Conseil Syndical du 22 juin 2020

2. Présentation du rapport sur l'expérimentation d'ouverture des ouvrages de crue :

Ouverture hivernale des ouvrages

*Rapport et conclusions provisoires
de l'expérimentation*

Estimation de la largeur de berges dénoyées

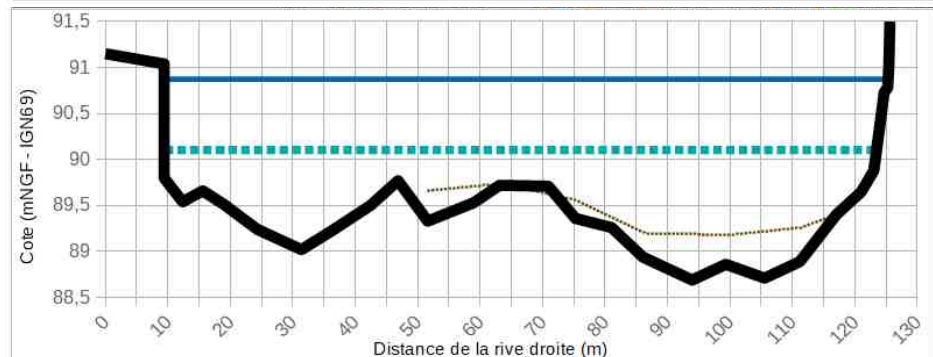
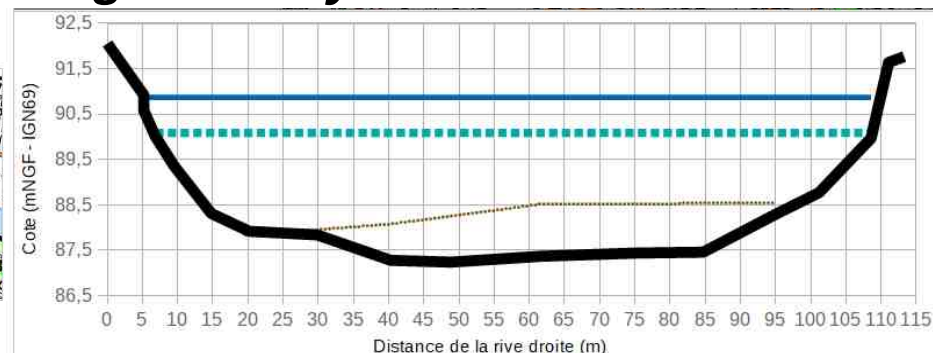
- La largeur des berges dénoyées par l'expérimentation ne tient pas compte des espaces internes des gares à bateau qui ont été ignorées dans l'étude bathymétrique.

Evolution des débits et des vitesses (8/01 et 16/01)

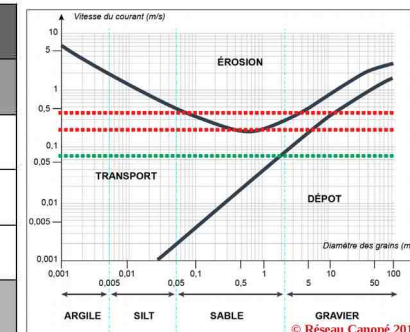
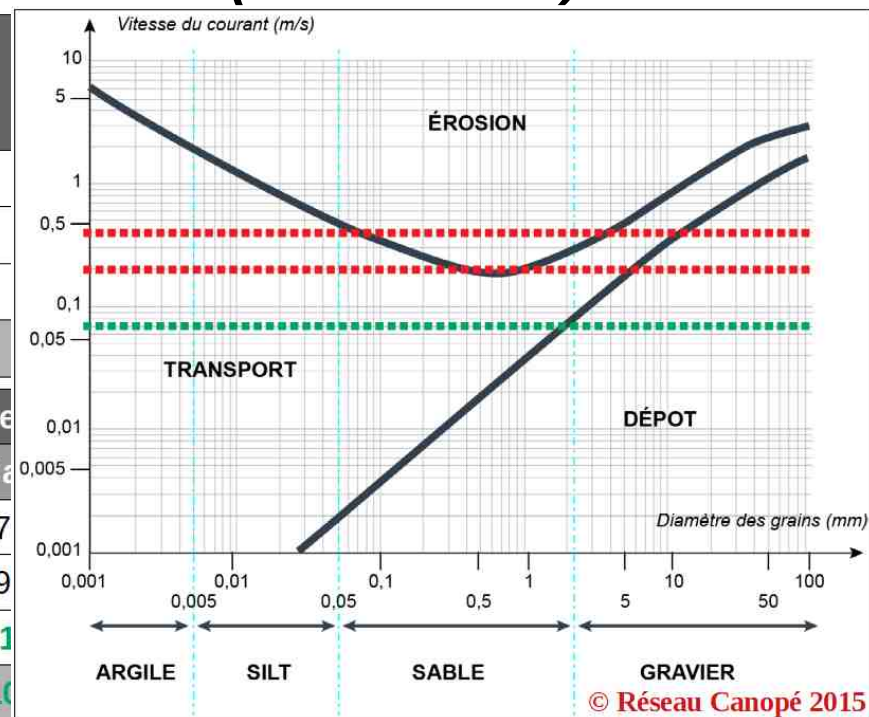
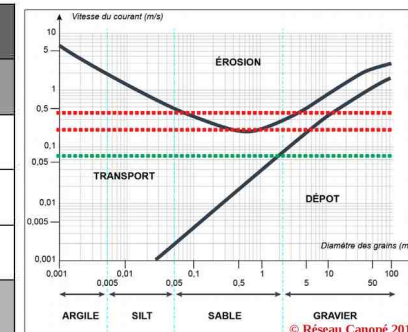
- La DDT a beaucoup insisté sur l'augmentation des vitesses mesurées le 8 janvier. Il lui a été rétorqué que ces mesures avaient été réalisées en phase de vidange, donc non stabilisée. Cet effet de « chasse d'eau », confirmé par les différences des débits amont et aval du bassin (mesures DREAL), a artificiellement et temporairement augmenté les débits et les vitesses et ainsi faussé la campagne de mesures de cette journée.

- L'occultation par la DDT de certaines données de la DREAL, des mesures de vitesse lentes mais correspondant à des vitesses de même ordre déjà enregistrées par la même DREAL, a été justifiée par un « manque de robustesse des valeurs ».

La vitesse mesurée par la DREAL le 16 janvier en aval du Couesnon (3 cm/s) est bizarrement absente du rapport DDT. Cette vitesse reste typiquement dans la fourchette du groupe de mesures réalisées par la même DREAL en 2016 pour le rapport de fin d'études de Marie Denis.
